Věc: Podnět na prošetření umístění odrazového zrcadla na silnici III. třídy číslo 2821

na základě našeho dnešního telefonického rozhovoru Vám posílám Podnět k prošetření umístění odrazového zrcadla na komunikaci č. III/2821 mezi Újezdem pod Troskami a Semínovou Lhotou. Odrazové zrcadlo Policie ČR - DI Jičín řešila 11. 9. 2018 pod Č. j. **KRPB-86654-1/ČJ-2018-050406**.

Foto z 31. 01. 2021, ze směru od Semínovy Lhoty do Újezdu pod Troskami

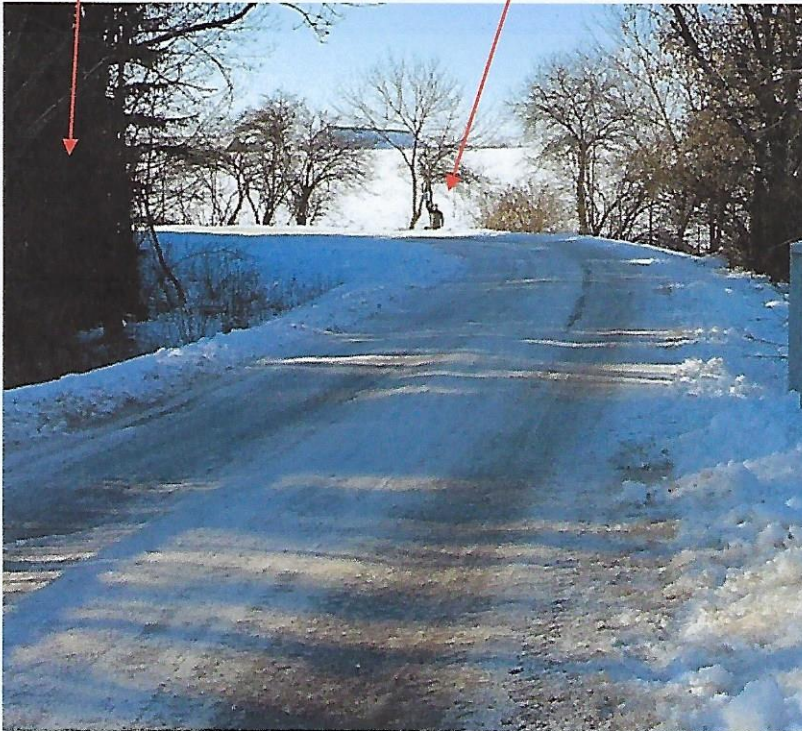
- zrcadlo není vidět z místa mostku dle náčrtu z Technické zprávy předcházející stránky, je „za zatáčkou“, posunuto cca 17 m od vrcholu oblouku směrem k Újezdu pod Troskami,
- správné umístění zrcadla je cca jak stojím (viz napravo níže zvětšený detail),
